AOV/SUA L 020/2016

“COPERTURA DELLO STADIO DEL GHIACCIO – DOBBIACO“

“ÜBERDACHUNG DES EISPLATZES – TOBLACH“

Chiarimenti e rettifiche - Klarstellungen und Richtigstellungen

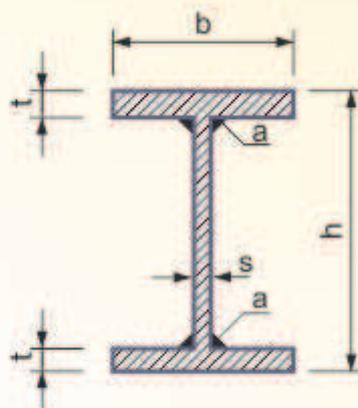
Le travi metalliche degli allineamenti B e C non sono commerciali, ma sono costituite da un profilo saldato identificato in questo modo:
trave superiore IS 500/400/20/30 ; trave inferiore IS 400/400/20/30.

Nei disegni della carpenteria (ST4.1, ST4.2, ST4.3, ST4.4) manca una sezione quotata delle suddette travi in modo tale da poter vedere le dimensioni dei singoli elementi e quali sono i cordoni di saldatura previsti.

Die Stahlträger der Achsen B und C sind nicht Standardprofile, sondern sind aus einem Profil mit folgenden Eigenschaften zusammengesetzt:
Oberer Träger IS 500/400/20/30 ; unterer Träger IS 400/400/20/30.

In den Stahlbauzeichnungen (ST4.1, ST4.2, ST4.3, ST4.4) fehlt ein Schnitt mit den Angaben der Dimensionen der einzelnen Elemente und die Details zu den Schweißnähten.

Chiediamo pertanto di avere i dettagli necessari per poter eseguire una stima dei costi di queste travi : dimensioni dei singoli elementi che compongono il profilo saldato e le indicazioni delle saldature da eseguire.

Vedasi sotto i grafici con i parametri delle 2 travi. Saldatura secondo le indicazioni nei disegni di carpenteria.

Siehe unten die Grafiken mit den Parametern. Schweißverbindungen lt. den Angaben in den Stahlbauzeichnungen.

h:	<input type="text" value="400.0"/>	[mm]
b:	<input type="text" value="400.0"/>	[mm]
s:	<input type="text" value="20.0"/>	[mm]
t:	<input type="text" value="30.0"/>	[mm]
a:	<input type="text"/>	[mm]
